ELŐTERJESZTÉS

Gárdony Város Önkormányzat Képviselő-testületének
2017. január 25-én tartandó ülésére
„Virágos utcák forgalmi rend felülvizsgálata” tárgyában

Megrendelő:	Gárdony Város Önkormányzata 2483 Gárdony, Szabadság u. 20-22.	Terv száma:	FG15/2016
Terv fajta:		Rajz száma:	1.
Terv tárgya:	Gárdony „virágos” utcák forgalmi rend felülvizsgálata		
Rajz tárgya:	Forgalomtechnikai javaslat	Méretarány:	
Rajz azonosító:		Dátum:	2016. 11. hó
Vezető tervező:	Fogarasi Gábor KÉ/07-0351, Th-k/07-0351, <i>Fogarasi Gábor</i> Vz-k/07-351

Gárdony, „virágos” utcák felülvizsgálata**1. Előzmények:**

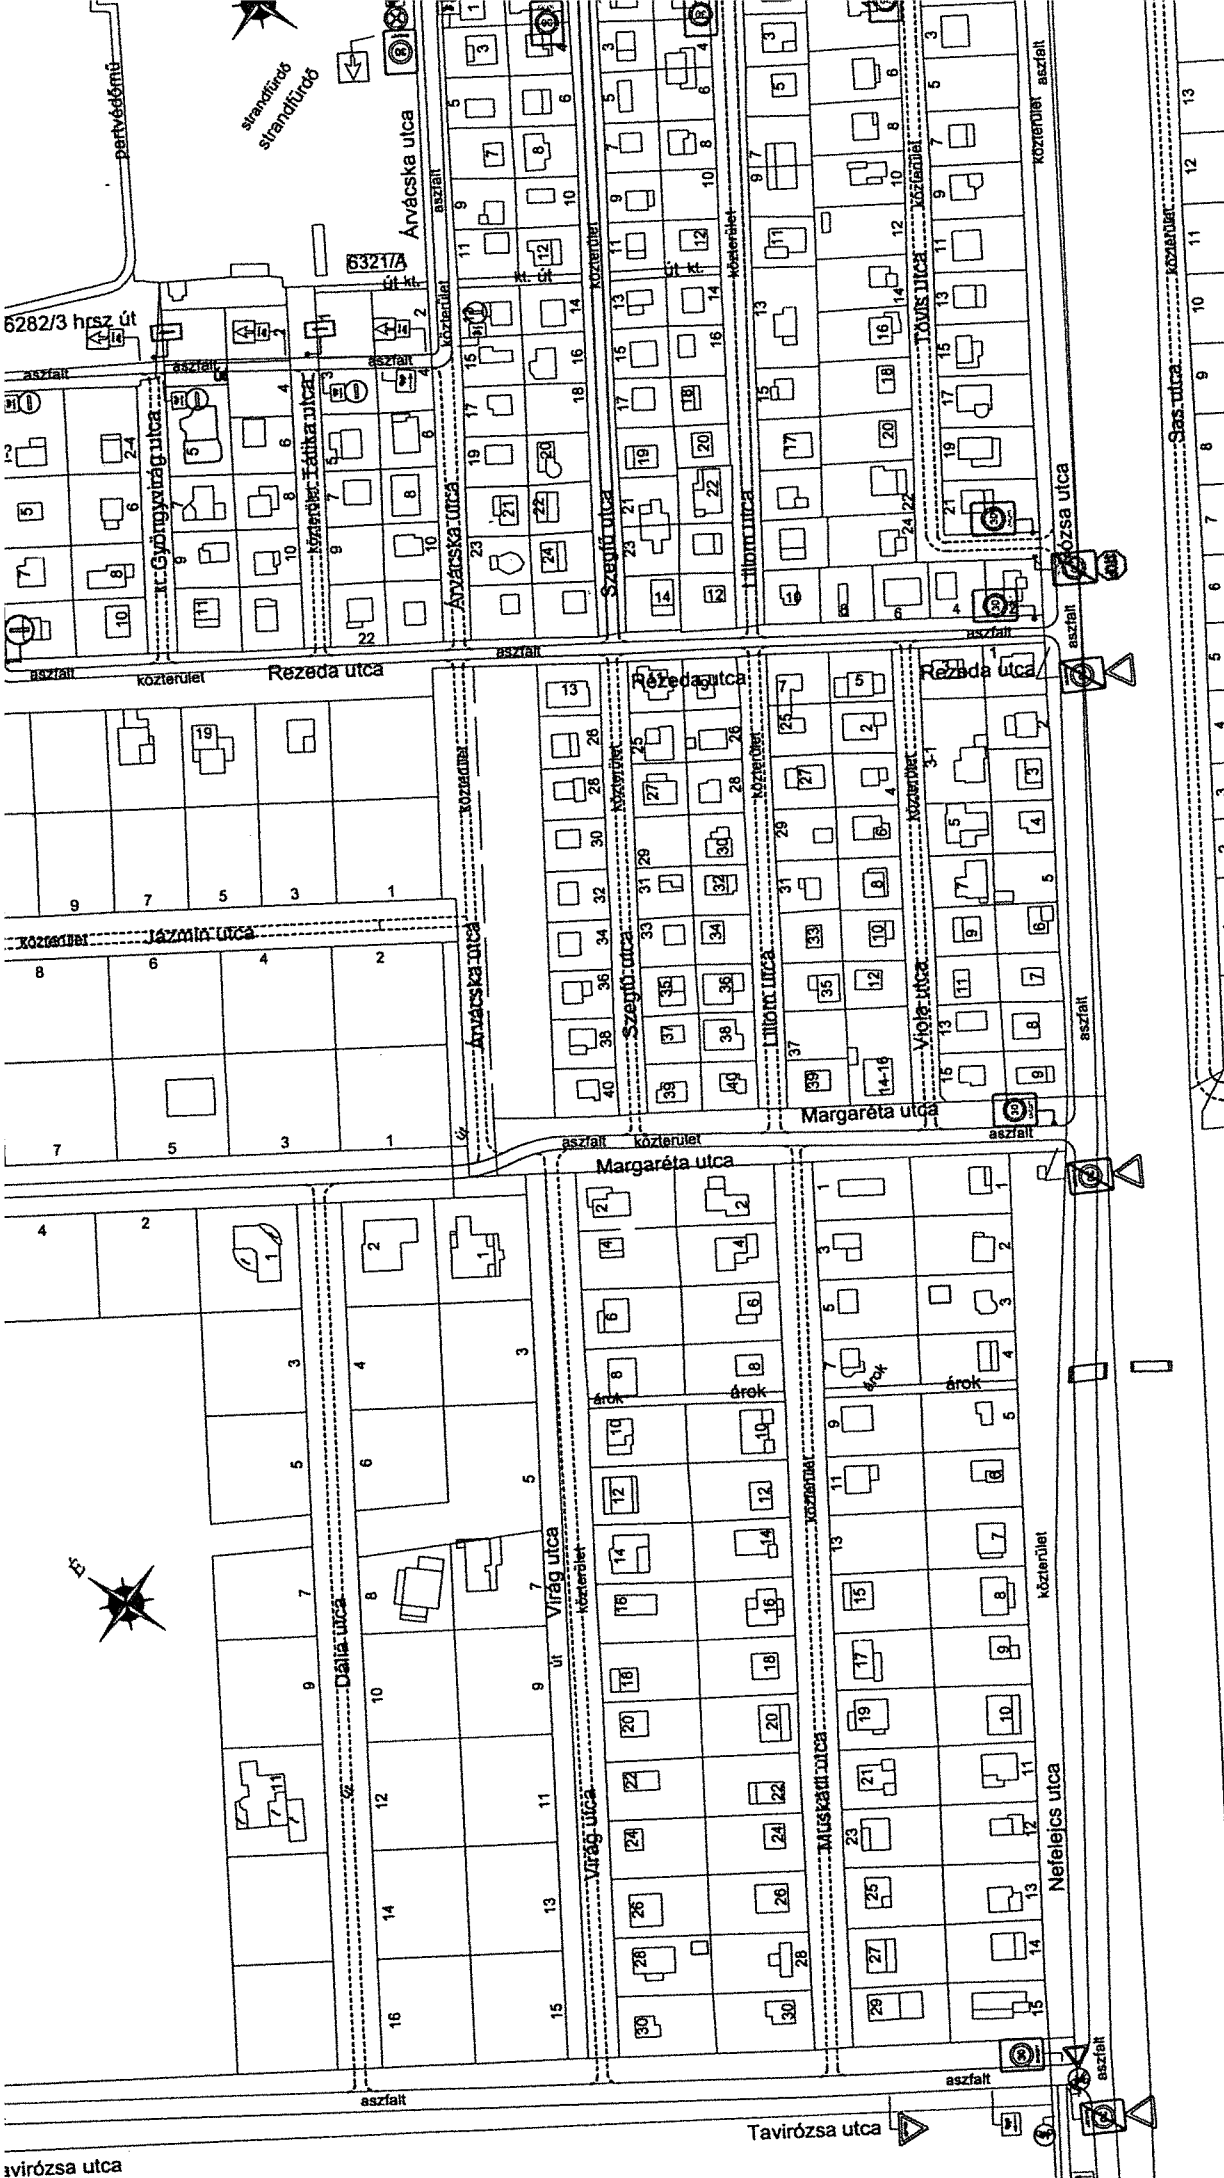
A hiányzó forgalomszabályozó táblákat pótolni kell, a közlekedési hatóság által is előírt forgalomszabályozó táblákat ki kell helyezni (lásd a 3. sz. rajzot, piros színnel jelölve).

- Az Ibolya utcához csatlakozó Tövis utca, Liliom utca, Szegfű utca csatlakozásban a felsorolt utcákra ki kell helyezni, az utca kezdetéhez a „30 km-es” övezeti sebességkorlátozás kezdete (KRESZ 53/a ábra) táblákat (3 db.)
- Az Ibolya utcához csatlakozó Tövis utca, Liliom utca, Szegfű utca csatlakozásban a felsorolt utcákra ki kell helyezni, az utca végéhez a „30 km-es” övezeti sebességkorlátozás vége (KRESZ 53/b ábra) táblákat (3 db.) és az „Elsőbbségadás kötelező” (KRESZ 9. ábra) táblákat (3 db.)

- A Rózsa utcához csatlakozó Tövis utca csatlakozásában ki kell helyezni az utca kezdetéhez a „30 km-es” övezeti sebességkorlátozás kezdete (KRESZ 53/a ábra) táblát (1 db.)

- A Rózsa utcához csatlakozó Tövis utca csatlakozásában ki kell helyezni az utca végéhez a „30 km-es” övezeti sebességkorlátozás vége (KRESZ 53/a ábra) táblát (1 db.) és az „Állj! Elsőbbségadás kötelező” (KRESZ 11. ábra) táblát (1 db.)

- A Rózsa utcához csatlakozó Rezeda utca csatlakozásában ki kell helyezni az utca kezdetéhez a „30 km-es” övezeti sebességkorlátozás kezdete (KRESZ 53/a ábra) táblát (1 db.)

- A Rózsa utcához csatlakozó Margaréta utca csatlakozásában ki kell helyezni az utca kezdetéhez a „30 km-es” övezeti sebességkorlátozás kezdete (KRESZ 53/a ábra) táblát (1 db.)

- A Tulipán utcát a kerékpárút felől a Rezeda utca felé egyirányusítani kell a terv szerint („Egyirányú utca” tábla, KRESZ 104 ábra, „Behajtani tilos” tábla, KRESZ 53. ábra).

- A 6282/3 hrsz. úthoz csatlakozó Tátika, Gyöngyvirág utcák csatlakozásával szemben ki kell helyezni az „Egyirányú út” (KRESZ 105. ábra) táblákat. (2 db.)

- Az Árvácska utcában a Ficak büfénél elhelyezett „Behajtani tilos” tábla alól hiányzó „kivéve kerékpár” kiegészítő táblát (KRESZ 59/a ábra) pótolni kell!

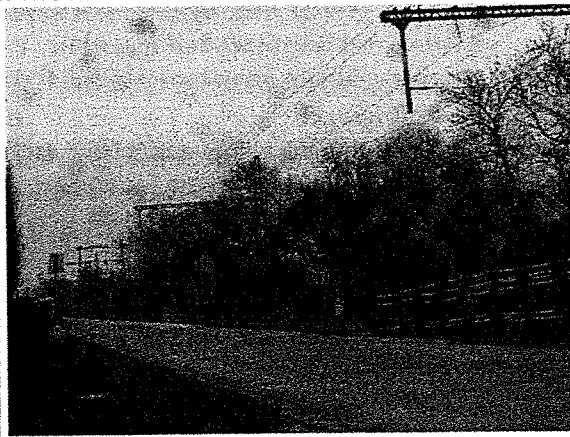
A helyszíni bejárás és a fotók alapján az alábbiak állapíthatók meg:

- az átkelőhelynél hiányzik a gyalogátkelőhely burkolati jel,
- a Solyom utca felől a „Kijelölt gyalogátkelőhely” jelzőtáblát nem 2m-en belül helyezték el,
- a gyalogátkelőhely Nefelejcs utca Margaréta utca csatlakozása felőli oldalán nincs megépítve a gyalogjárda hozzávezetés,

- hiányzik a gyalogátkelőhely előjelzése „Gyalogosátkelés” veszélyt jelző táblával és burkolati jellel,

A 4. pontban ismertetett hiányok miatt a gyalogátkelőhely jelzését azonnal meg kell szüntetni a feltételek teljesítéséig!!

1. A gyalogátkelőhelyet jelző táblák azonnali eltávolítása.
2. Közlekedési terv készítése a gyalogátkelőhely szabályos létesítésére (gyalogjárda tervezése a Margaréta utca felől a gyalogos felállóhellyel, közvilágítás mérés, szükség esetén közvilágítási tervezés, forgalomtechnikai terv készítése).
3. A kész terv engedélyeztetése a Közlekedési Hatósággal,
4. Kivitelezés (gyalogjárda, felállóhely forgalomtechnikai jelzések, stb.),
5. Forgalomba helyezési eljárás lefolytatása.
